Referència: 1597

Denominació: Tarro 50 ml PP

Motiu informe: Mostres/ proves del tarro ref.1597 per veure estat de la peça.

INFORME TALLER:

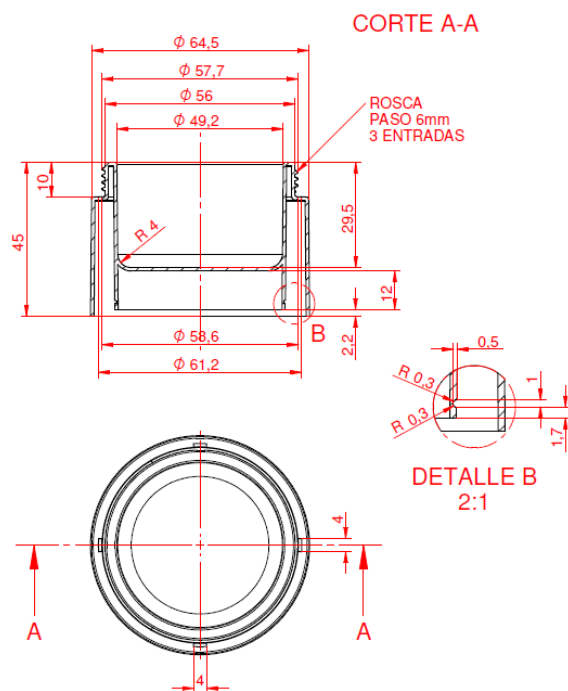
REFERÈNCIA	DENOMINACIÓ	
1597	Tarro 50ml	
DATA SORTIDA	DATA ENTRADA	MOTIU REPARACIÓ/MODIFICACIÓ
09/04/2021		Abrir molde, inspeccion visual molde y versiones, comprobar refrigeraciones, engrasar y proteger, fabricar, pintar y montar brida de seguridad.

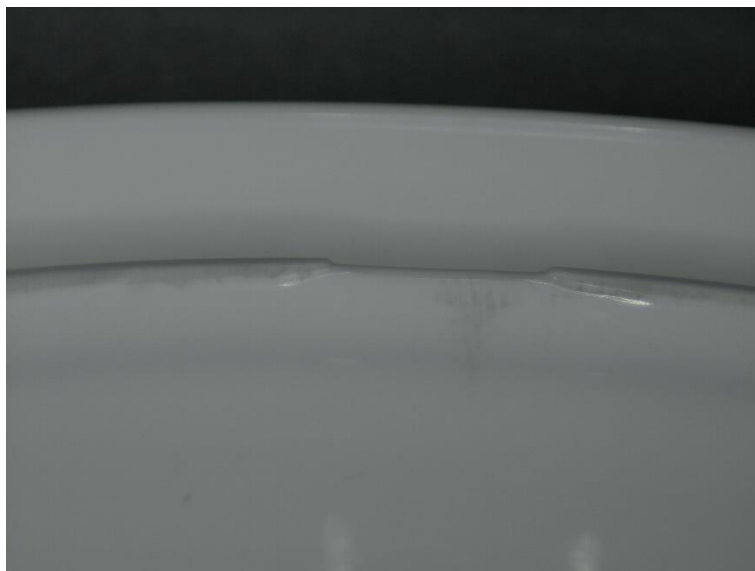
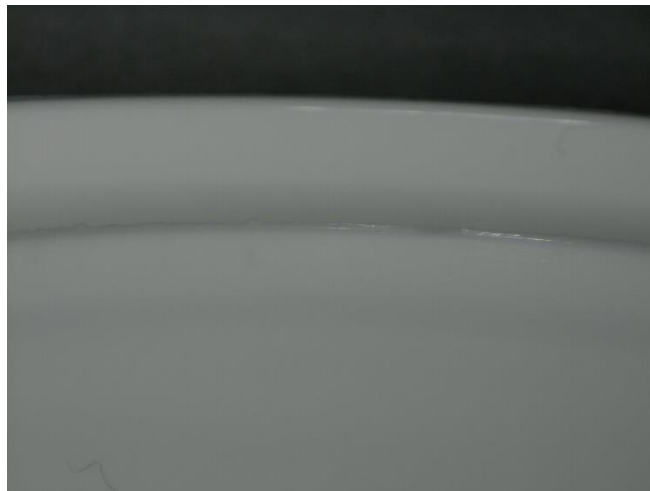
Les mostres que s'han fet, han sortit:

- Bruts de l'ombro – les 2 (D i B)

- Rebava al pla de la boca a les 2 figures:

- El aro interior de la base también han sortit amb rebava, bruts i la figura B una mica curts: Aquesta part del tarro, va tapada per la peana, en principi no s'ha de veure. Si que els curts poden influir en el posicionament de la peana.

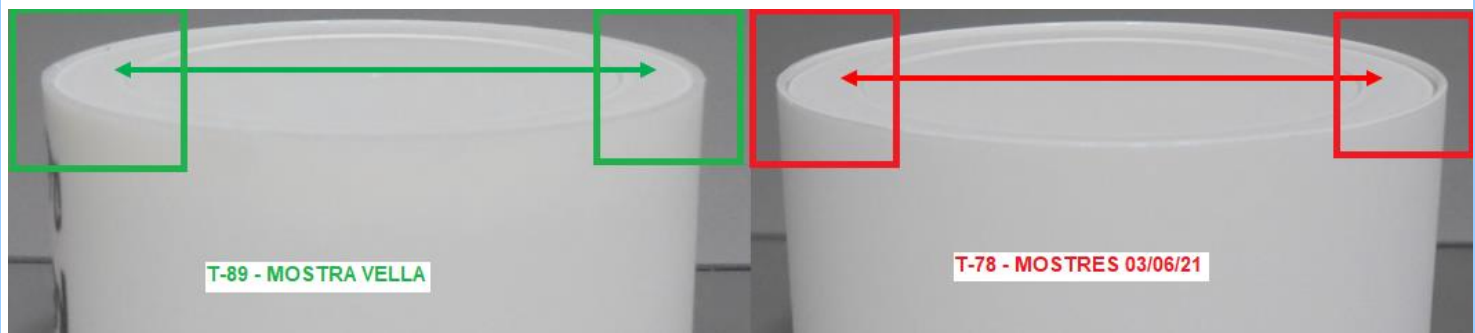
Encara no s'han fet mostres de la tapa nova que ha d'anar amb aquest tarro, per tan no puc provar el roscat.

El muntatge de la peana ref.1819, es correcte, però queda més enfonsada que amb el tarro vell T-89. La profunditat del aro interior del tarro queda més baix, per això la peana s'enfonsa més.
